Mission régionale d'autorité environnementale

**Avis délibéré de la mission régionale d'autorité environnementale
relatif à la création d'une carrière de matériaux alluvionnaires
présenté par la société « Sablières du Centre » (SDC)
sur la commune de Joze (63)**

Avis n° 2020-ARA-AP-1079

Illustration 2: Plan de la première phase quinquennale incluant les équipements. Source : annexe 8

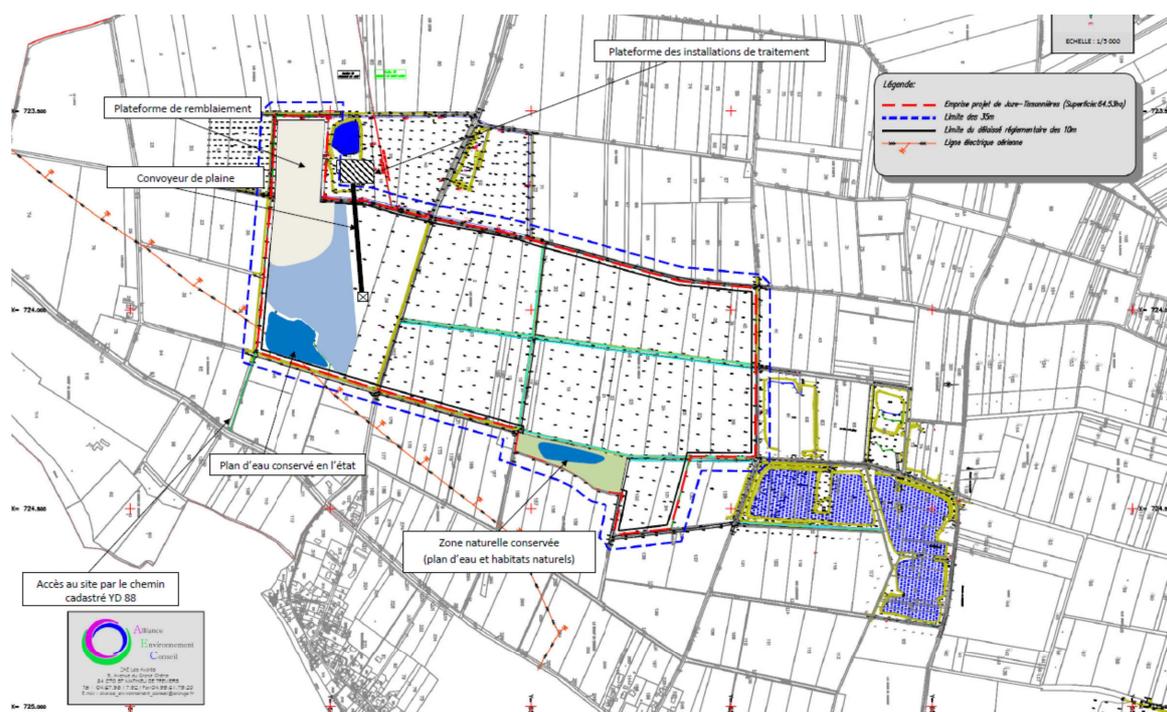
L'Autorité environnementale recommande de compléter l'étude d'impact par une carte de synthèse des 6 phases quinquennales et par l'estimation de la consommation maximale d'espace agricole lors de chacune d'entre elles.

De par l'extraction en partie en eau, les **émissions de poussières** seront principalement liées à la circulation des engins assurant, ponctuellement, les opérations de découverte du gisement sur l'emprise de la carrière. Le recours à un convoyeur à bande pour acheminer les matériaux jusqu'à l'aire de traitement (cf illustration suivante) limitera les opérations de roulage, et donc les émissions de poussières. Les résultats de la modélisation de leur dispersion concluent sur des émissions journalières inférieures aux valeurs de références retenues pour la silice et par des effets limités sur la santé des populations résidant à proximité.
